NOTICE URGENTE RELATIVE À LA SÉCURITÉ D'UTILISATION

Nom du produit : **Pousse-seringue Alaris™ GS, GH, CC, TIVA, PK, Enteral**
Codes produit avec préfixe (toutes les versions) : **8001, 8002, 8003, 8004, 8005, 8007**
Nom du produit : **Pousse-seringues Asena™ GS, GH, CC, TIVA, PK**
Codes produit avec préfixe (toutes les versions) : **8001, 8002, 8003, 8004, 8005**

Identifiant FSCA : **RA-2017-02-02**
Date : **Mai 2017**
Type d'action : **Notice relative à la sécurité d'utilisation**

Remplacement du ressort de la plaque arrière du piston

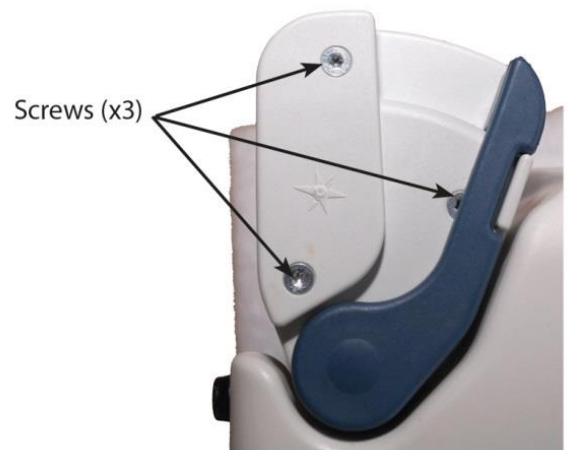
Nous vous recommandons de remplacer le ressort de la plaque arrière du piston lors de chaque maintenance préventive et tous les trois ans minimum.

Si le ressort n'a pas été remplacé au cours de la vérification précédente, il convient de le remplacer lors de la prochaine intervention et à chaque maintenance préventive, comme nous le recommandons.

Un kit de 10 ressorts de remplacement est disponible, sous la référence 1000SP01589.

1. Retirez les trois vis qui maintiennent la plaque arrière du piston.

2. Retirez la plaque arrière du piston.

Remarque : procédez prudemment pendant cette opération car les différentes pièces peuvent se détacher. Placez le dispositif en position verticale pour faciliter le maintien en place des composants.

3. Inspectez visuellement l'intérieur du piston et remplacez tout composant cassé. Consultez le *Chapitre 6 Maintenance corrective* du Manuel technique d'entretien pour en savoir plus.

4. Retirez le ressort de la plaque arrière du piston.
5. Adaptez un nouveau ressort sur la plaque arrière du piston.
6. Refixez la plaque arrière du piston.
7. Fixez les trois vis sur la plaque arrière du piston.
